**Modulo per la presentazione delle osservazioni per i piani/programmi/progetti sottoposti a procedimenti di valutazione ambientale di competenza statale**

ID: Codice procedura (ID\_VIP/ID\_MATTM):10844

Impianto per la produzione di energia elettrica da fonte eolica, costituito da 6 aerogeneratori della potenza complessiva di 37,2 MW, un sistema di accumulo da 25 MW e relative opere connesse in località "Rempillo" nel comune di Pitigliano (GR).

**ALLEGATO alle OSSERVAZIONI all' IMPIANTO EOLICO denominato REMPILLO nel COMUNE di PITIGLIANO ( GR). Composto da n. 5 immagini e n. 5 pagine**

Immagine n. 5 Intervisibilità degli impianti eolici della provincia di Viterbo anche in quella di Grosseto, in particolare nel pitiglianese.

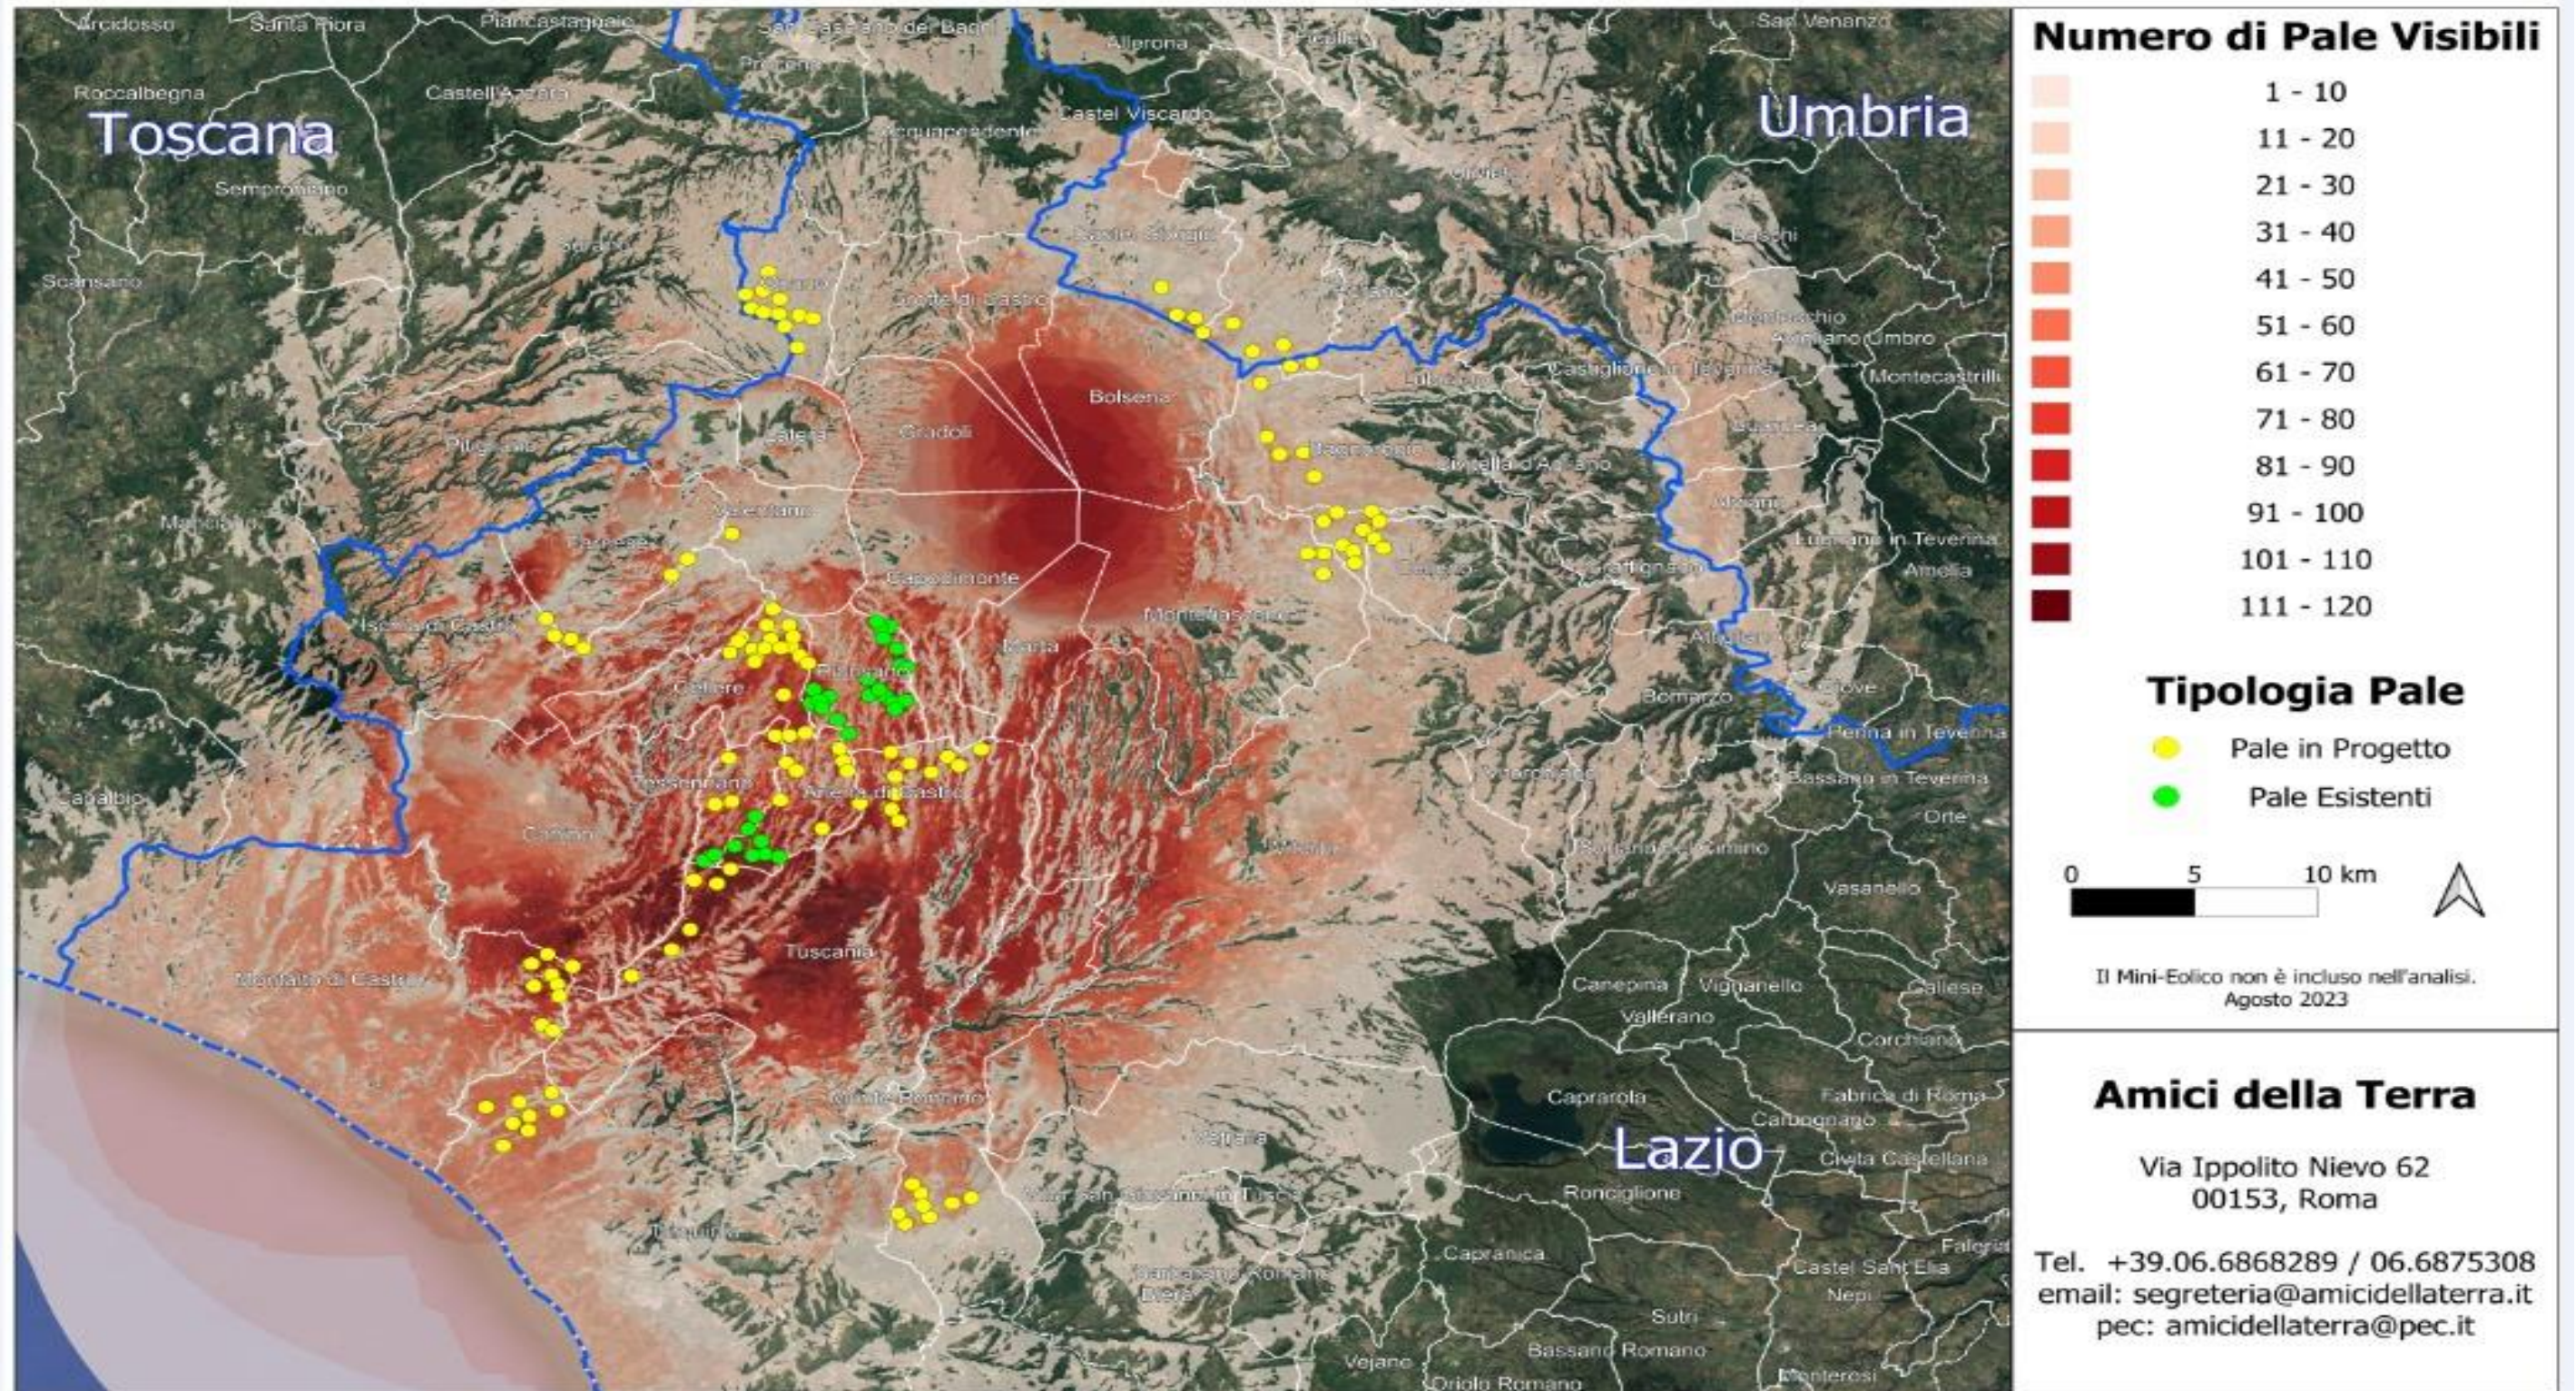
Quindi anche la Regione come Ente deputato dalla normativa nazionale a legiferare sulle aree idonee e non idonee si è espressa riguardo al fatto che abbia assolto ai doveri e alle quote stabilite dal PNIEC e in ambito regionale la provincia di Viterbo è stata quella con il più alto tasso di impianti FER tra tutte e quindi ormai satura ed il cumulo degli impianti FER installati, autorizzati e in progetto rappresenta una **elevata criticità per la sostenibilità ambientale di ulteriori eventuali iniziative.** L'impianto eolico “Rempillo” pur essendo “esterno al confine provinciale e regionale ma nelle sue immediate vicinanze ( a soli 100 metri i primi due aerogeneratori) oltre ad impattare sul territorio e sulle economie di tre Comuni del Lazio ( Farnese, Valentano e Latera) si trova nelle fasce di rispetto dei Beni di notevole interesse pubblico come si è evidenziate nelle Osservazioni nn. 1 e 2 e crea anche degli impatti negativi anche sui beni naturalistici come verrà dettagliato nell'Osservazione n. 4. Inoltre andrebbe a sommarsi al già enorme cumulo di impianti eolici e fotovoltaici e geotermici che già creano una elevata criticità ambientale nella provincia di Viterbo e interferiscono anche con il territorio toscano come si può vedere dalle immagini nn. 4 e 5
